改善箇所説明図

不具合の内容

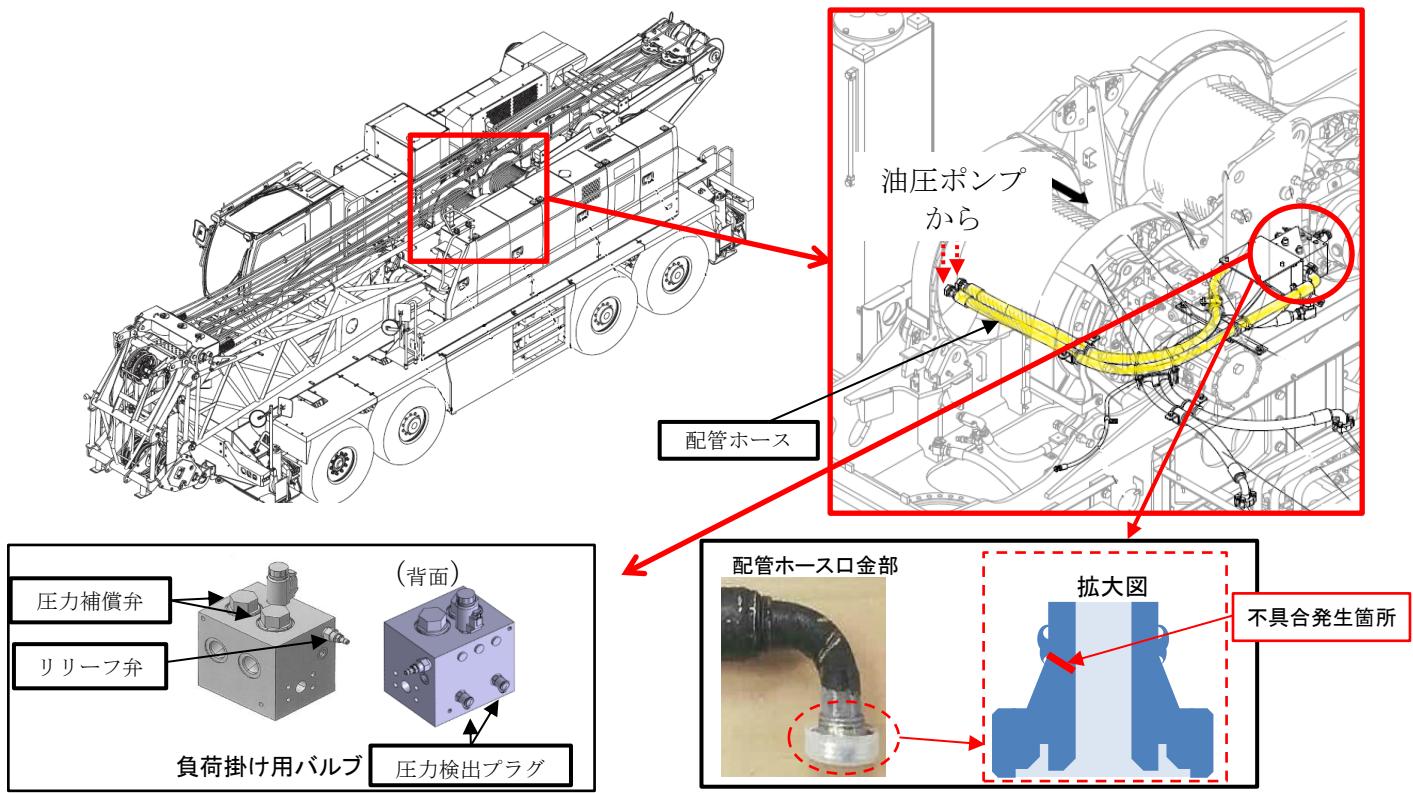
交換部品	改善前	改善後
圧力補償弁 (形状変更)		
リリーフ弁 (圧力設定変更)	16MPa	12MPa
圧力検出プラグ	変更なし (良品に交換)	
配管ホース

ディーゼル排気微粒子除去フィルター(DPF)再生用の負荷掛けバルブにおいて、バルブの作動圧力の設定が不適切なため、当該バルブが振動し、作動油の配管ホース口金部に亀裂が生じるものがある。そのため、そのままの状態で使用を続けると、亀裂が進展して作動油が漏れ、最悪の場合、操舵および走行ができないことがある。

全車両、負荷掛けバルブの構成部品である圧力補償弁およびリリーフ弁を対策品に、圧力検出プラグを良品に交換するとともに、配管ホースを良品に交換する。

交換した部品に白色マーカーでマーキングを行う。
